【公報種別】特許法第17条の2の規定による補正の掲載

【公開番号】特開2023-34137(P2023-34137A)

【出願番号】特願2021-140229(P2021-140229)

【手続補正書】

【図5】

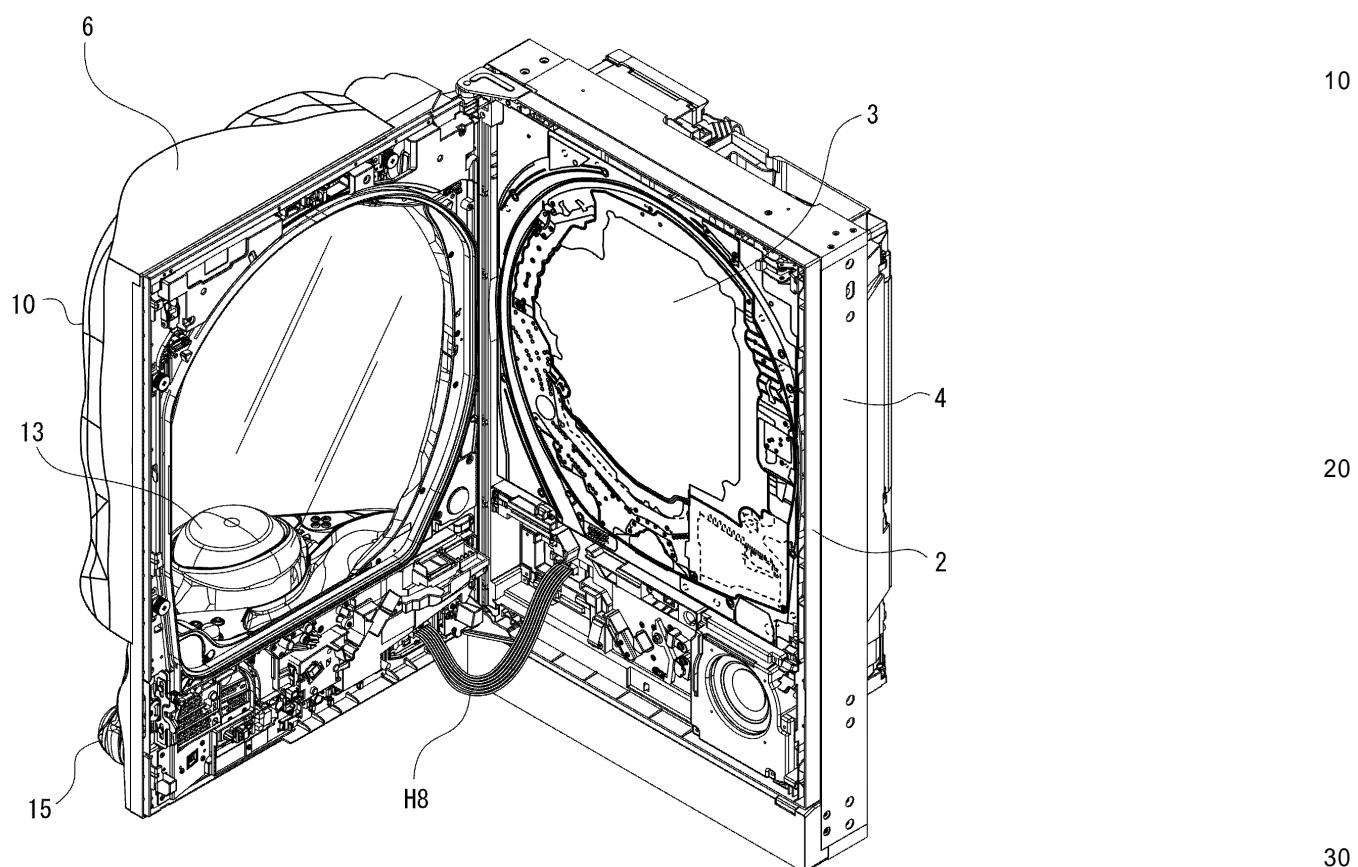
【補正対象書類名】図面

【補正対象項目名】図5

【補正方法】変更

【図 8 0】

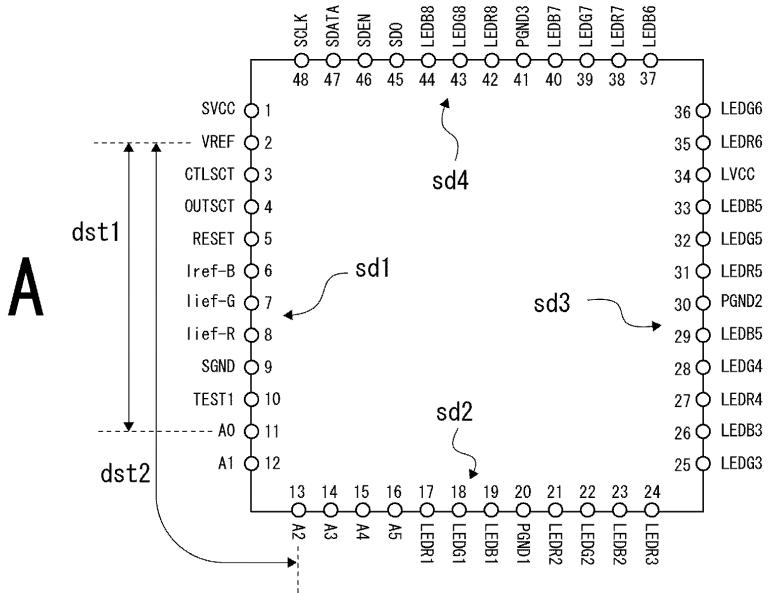
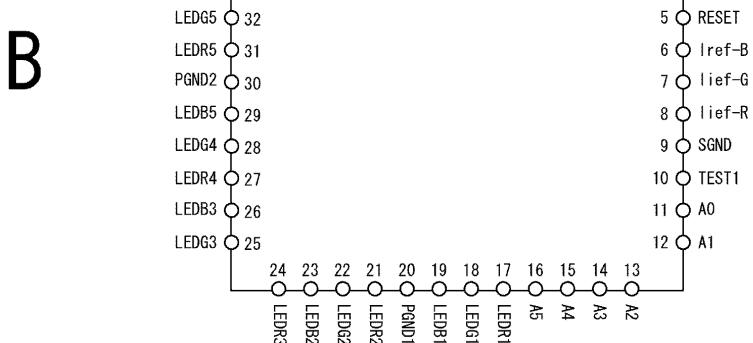
【補正対象書類名】図面

【補正対象項目名】図80

【補正方法】変更
